コスモ石油(株)堺製油所高度化事業に係る
環境影響評価準備書の検討結果

平成 20 年 2 月

大阪府環境影響評価審査会

コスモ石油株式会社堺製油所高度化事業

(月別排出量の推移：窒素酸化物の場合)

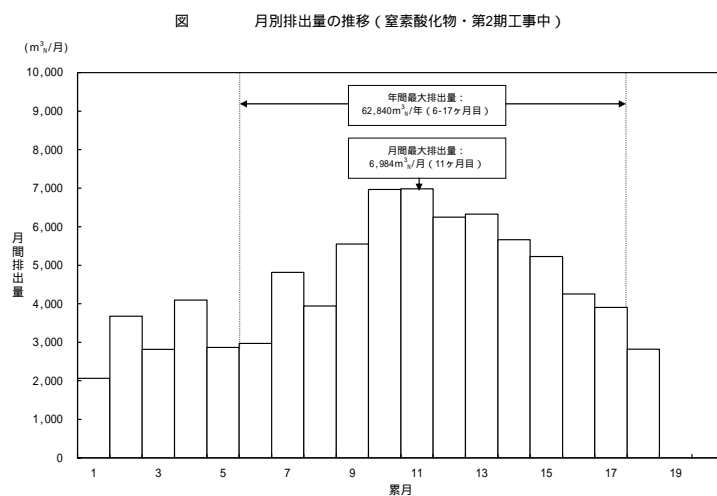
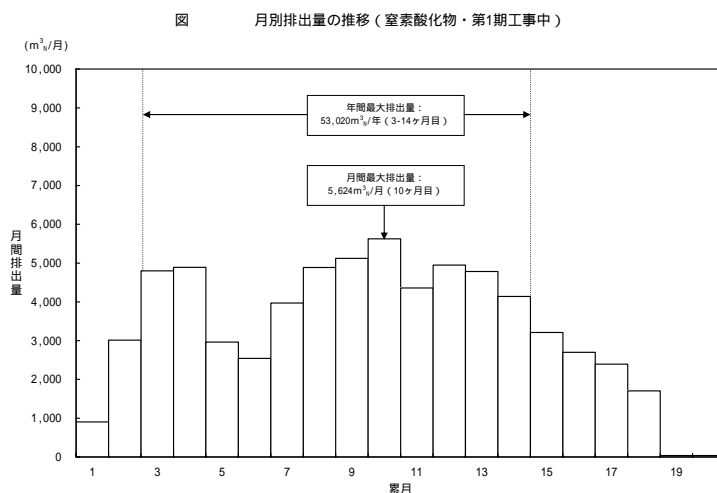
- ・ 二酸化硫黄、二酸化窒素及び浮遊粒子状物質について予測を行っている。
- ・ 予測時期については、第 1 期工事及び第 2 期工事について窒素酸化物等の排出量が最大となる時期としたとしており、その設定根拠を確認した。

- ・ 各大気汚染物質について、工事計画に基づき月別の排出量を算定し、1 年間の排出量が最大となる期間を設定しており問題ない。
 - ・ 各建設機械からの大気汚染物質排出量は、「窒素酸化物総量規制マニュアル」に示されている算定式より算出されている。
- ・ 予測モデルは、ブルーム・パフ式を用いている。窒素酸化物から二酸化窒素への変換式は、「窒素酸化物総量規制マニュアル」による指数近似モデル を使用しており、これらのモデルは通常用いられているものである。
- ・ バックグラウンド濃度は、最寄りの一般局である石津局の平成 15～17 年度の年平均値を用いたとしており、予測方法は特に問題ないと考えられる。

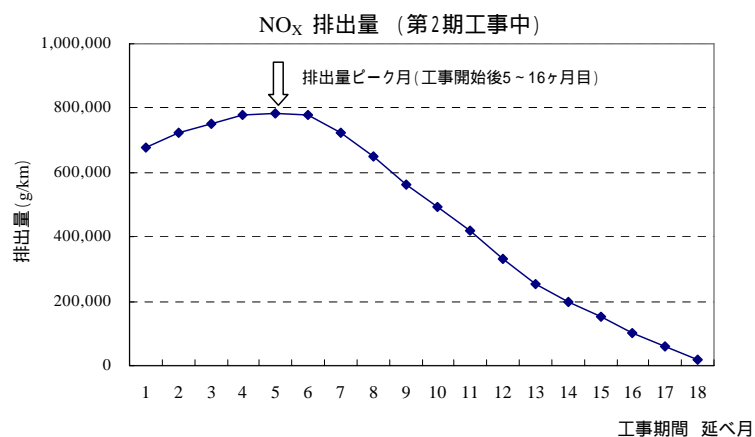
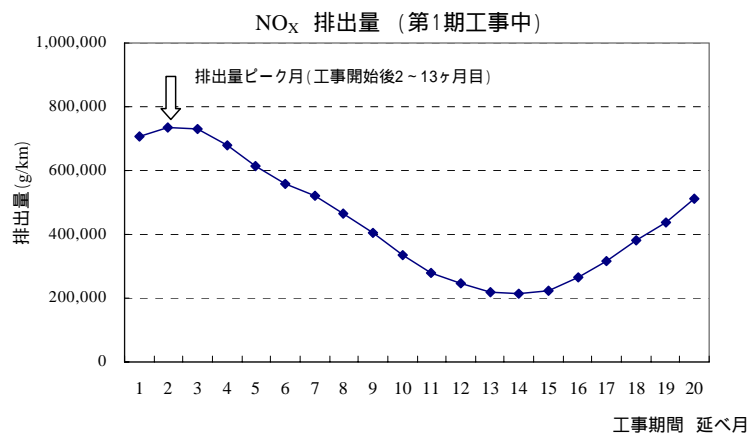
- ・ 予測時期に関し、第1期工事及び第2期工事について窒素酸化物等の排出量が最大となる時期としたとしており、その設定根拠を確認した。(資料1-4)
- ・ 工事計画に基づく工事関係車両の月別交通量から、平均走行距離及び排出係数を用いて排出量を算定している。

工事用車両及び一般車両を合計した月別の排出量から、排出量が最大となる1年間を予測対象時期としたとしており特に問題ない。

新設排水処理設備の処理水 COD の設計

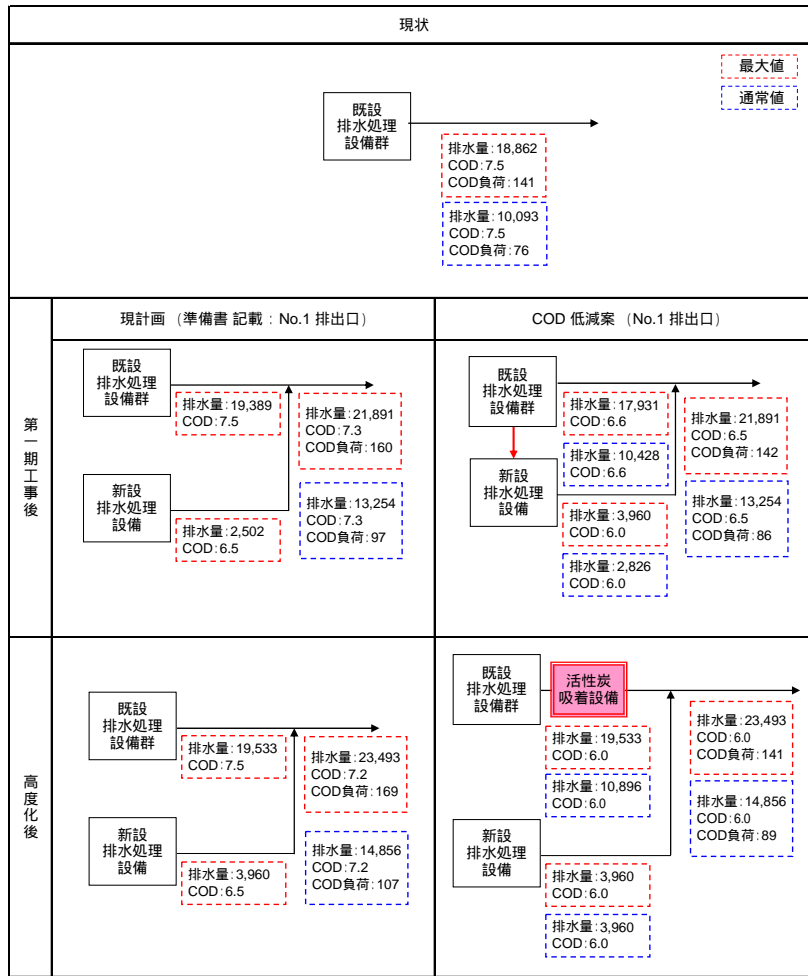
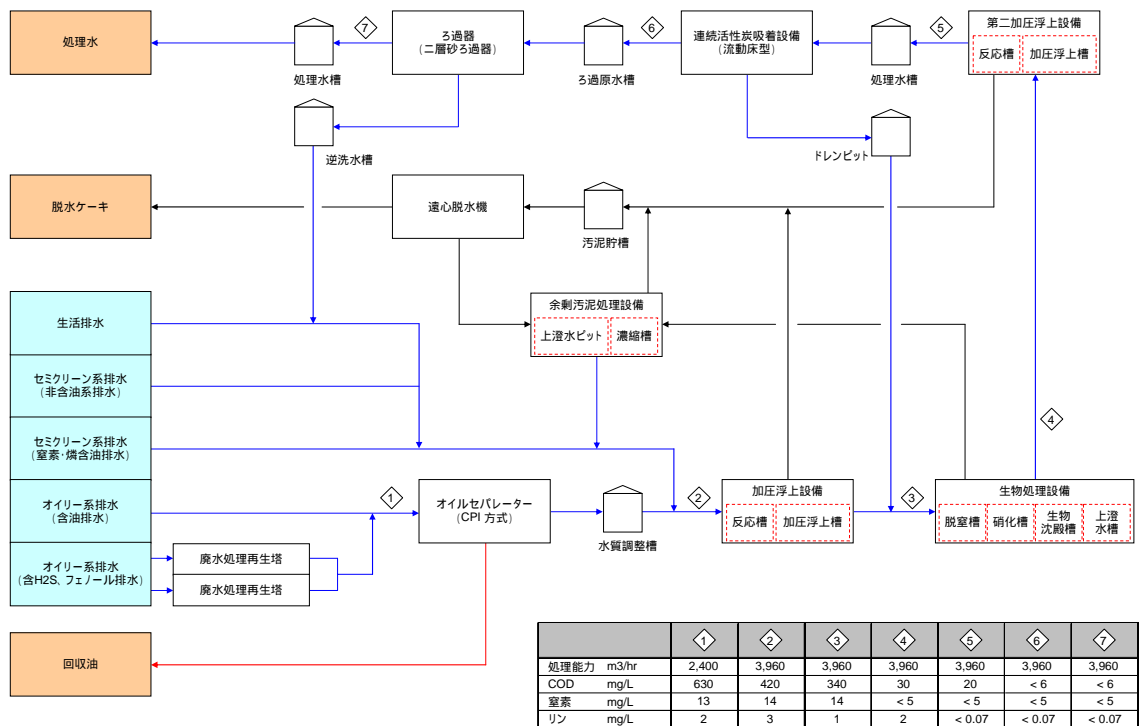
通常運転時の自主管理値として第一期工事後の COD を 7.3mg/L から 6.5mg/L に低減し、高度化後の COD を 7.2mg/L から 6.0mg/L に低減いたします。

準備書記載の排水処理方式を見直し、COD 除去性能の向上を図りました。具体的には、生物処理設備の後段に第 2 凝集加圧浮上設備を設置し、また活性炭吸着処理設備の種類を連続活性炭処理設備としました。

石油化学用原料製造装置群からの新規排水を処理することから COD 負荷が増加します。この対策として、既設排水処理施設の後段に活性炭吸着設備を設置することにより、準備書記載の高度化後(通常時)の No.1 排水口の排出水 COD 濃度を 7.2 mg/L から 6.0 mg/L まで低減いたします。

コジェネレーション設備、蒸気タービン発電機のエネルギーバランスについて(現状計画)

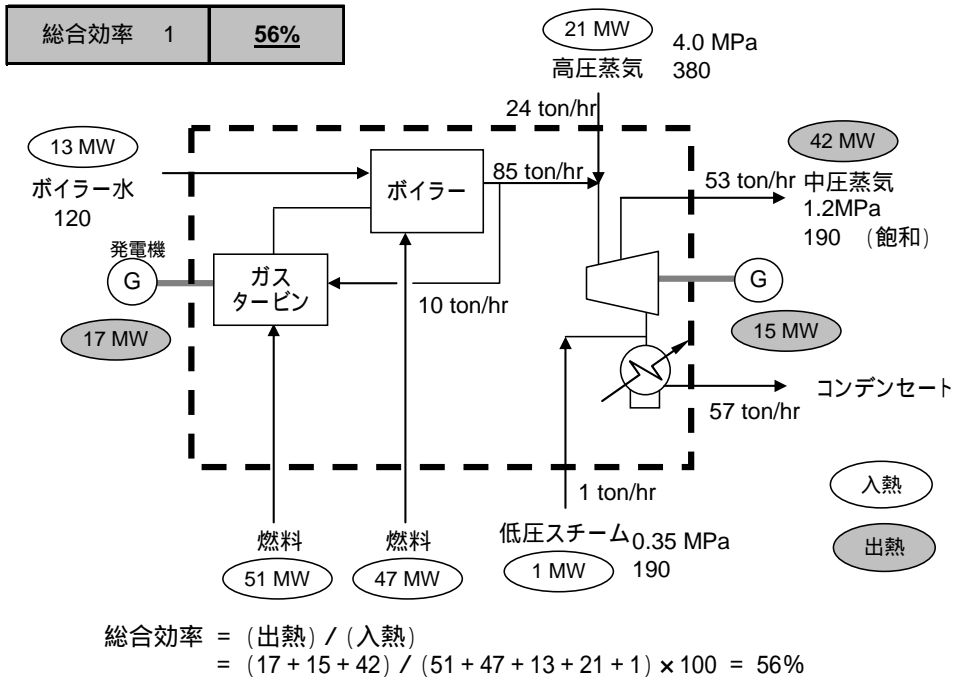
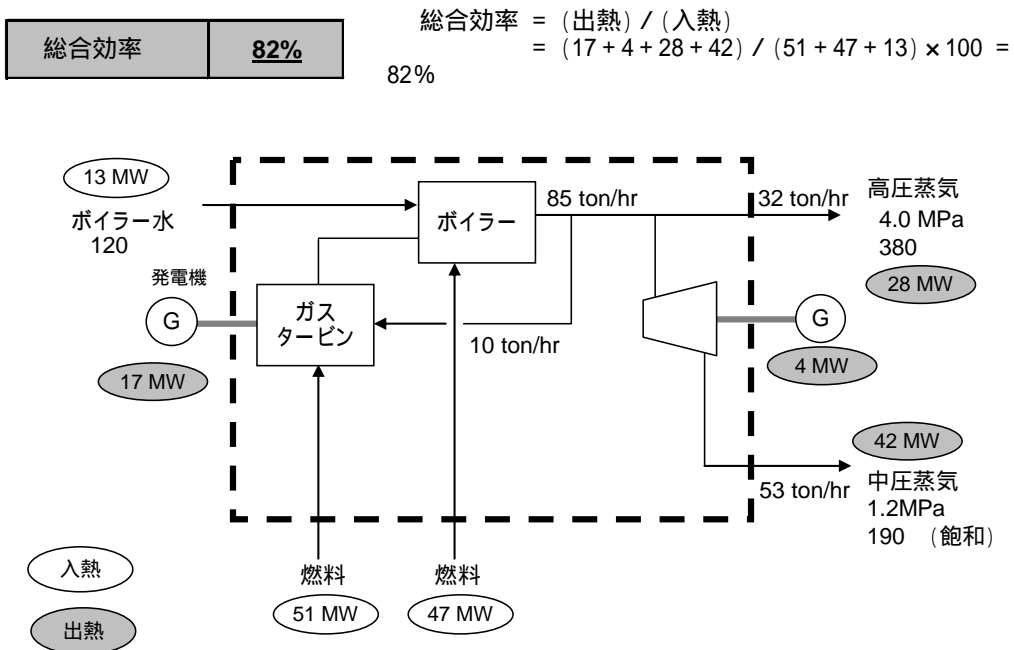
- ・ 現状計画においては、効率がよく省エネのためのコージェネレーション設備と保安電力確保のための抽気型の蒸気タービン発電機を設置する計画でしたが、本システムでは蒸気タービン発電機の復水器にて循環冷却水を用いて大量の熱を除熱するため、結果としてエネルギー効率が悪くなっておりました。
- ・ そこで、保安電力についての抜本的な見直しを行い、効率のよいコージェネレーション設備は採用し、抽気型の蒸気タービン（15MW）を背圧型の蒸気タービン（4MW）に変更を行いました。これにより、発電システムの総合エネルギー効率を 56% から、82% に改善しました。

- ・ 以上、発電設備については現計画から発電方式及び規模を見直すとしており、二酸化炭素排出削減の観点から評価できるものである。このため、新設する第2蒸気タービン発電設備については、事業者から提案されたように背圧型に変更するなど総合熱効率をできる限り高くする必要がある。
